NOTITIE BEANTWOORDING ZIENSWIJZEN EN AMBTSHALVE WIJZIGINGEN

Tweede wijzigingsronde omgevingsplan

Het college van burgemeester en wethouders van Meierijstad heeft de tweede wijzigingsronde van het omgevingsplan in procedure gebracht. In deze ronde is meegenomen dat een nationale regeling wordt verwerkt, dat voor een gebied regels over verwerking van hemelwater worden aangepast, dat voor enkele locaties een onherroepelijke vergunning wordt verwerkt en dat één ontwikkeling wordt gefaciliteerd.

Afbeelding: Beplantingsplan: Landschappelijke inpassing: Versantvoortstr. 2a

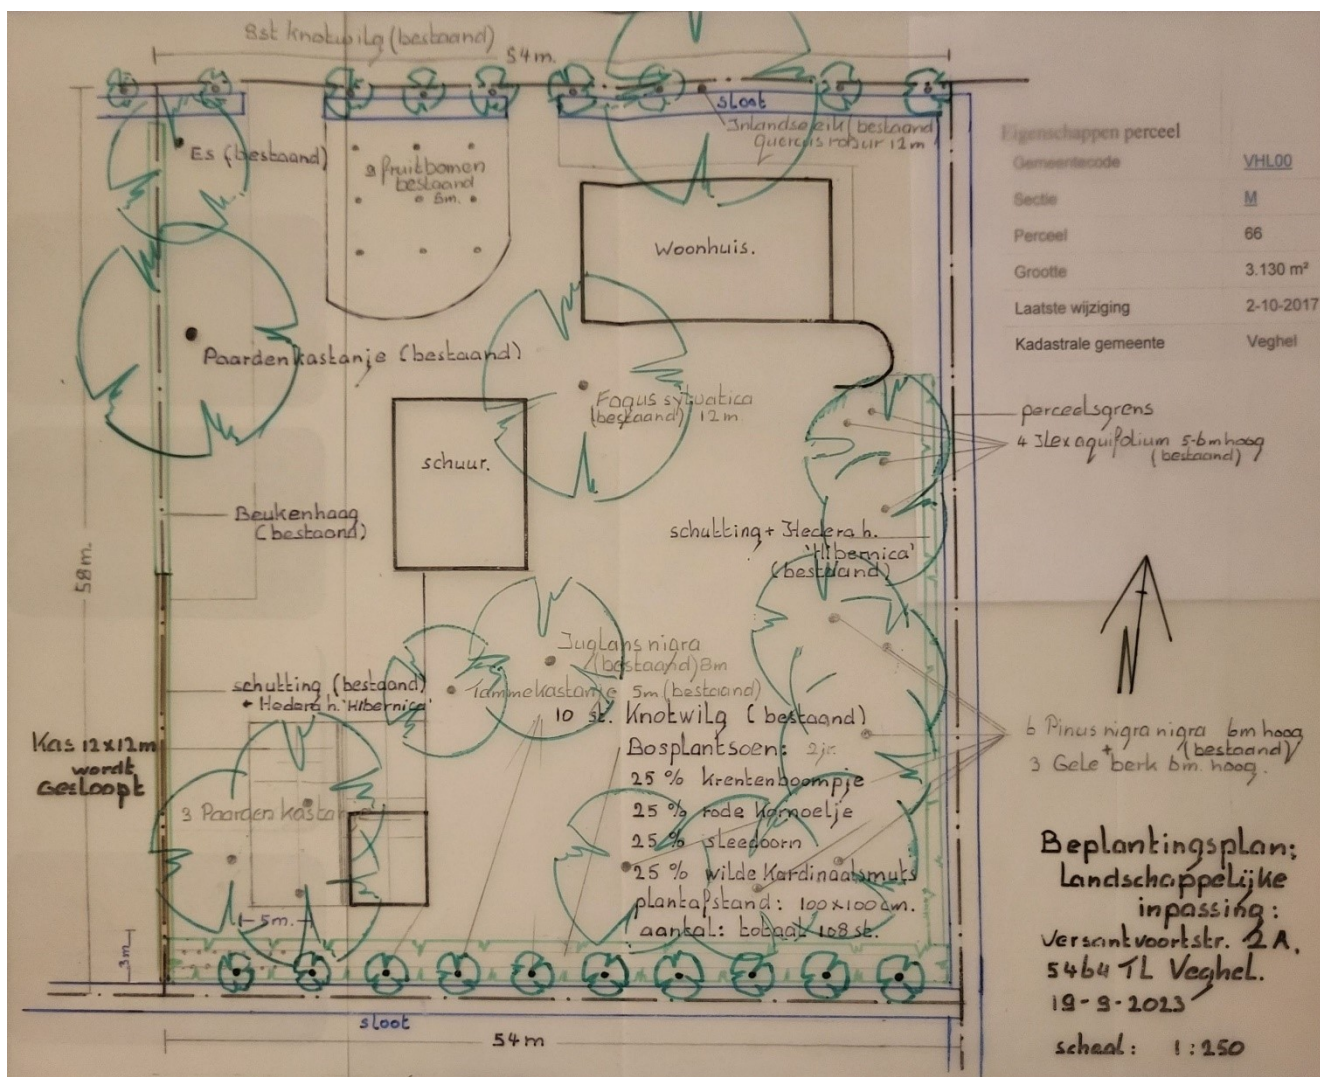
Voor wat betreft de locatie Versantvoortstraat 2a Veghel schetst de provincie dat een omgevingsvergunning, of die nu onder de Wet algemene bepalingen omgevingsrecht dan wel onder de Omgevingswet is verleend, onvoldoende borgt dat overtollige bebouwing wordt gesloopt en dat geen bebouwing meer terug komt zoals artikel 5.77 lid 2 sub b Omgevingsverordening Noord-Brabant verlangt. De provincie vraagt om in aanvulling op de borging van aanleg en duurzame instandhouding van de landschappelijke inpassing in de vergunning, nog met het omgevingsplan te voorzien in die borging.

- b. In vergelijking met de ontwikkeling Boerdonksedijk 18 Erp volstond voor de ontwikkeling Versantvoortstraat 2a Veghel een beperktere landschappelijke inpassing. Die was, als document, ook minder uitgewerkt. Zie onderstaande afbeelding. Wel waren de realisatie en de instandhouding van deze landschappelijke inpassing als het vierde voorschrift verbonden aan de verleende vergunning. Er was dus al een mogelijkheid tot zonodig bestuursrechtelijk handhaven. Deze omstandigheden gaven ons aanleiding om in het ontwerp van de wijziging omgevingsplan deze landschappelijke inpassing niet op dezelfde wijze te borgen als voor Boerdonksedijk 18 Erp. In navolging van deze zienswijze zijn wij echter bereid om een bepaling als 24.14 lid 3 aanhef en sub c van het ontwerp ook te hanteren voor Versantvoortstraat 2a Veghel.

- a. Aan artikel 24.6 wordt een lid 3 toegevoegd dat luidt 'In aanvulling op het bepaalde in het eerste en tweede lid van dit artikel, gelden de volgende gebruiksregels op de locatie Versantvoortstraat 2a in Veghel: er is sprake van strijdig gebruik met de activiteit wonen indien de landschappelijke inpassing, zoals aangeduid in "Beplantingsplan: Landschappelijke inpassing: Versantvoortstr. 2a", niet is gerealiseerd en duurzaam in stand wordt gehouden.'
- b. Het werkingsgebied van artikel 24.13 wordt aangepast, zodat dit agrarisch grondgebruik uitsluitend toegestaan wordt buiten het werkingsgebied waar op grond van artikel 24.14 woonactiviteiten toegestaan zijn.
- c. Aan Bijlage IV wordt het document "Beplantingsplan: Landschappelijke inpassing: Versantvoortstr. 2a" toegevoegd.
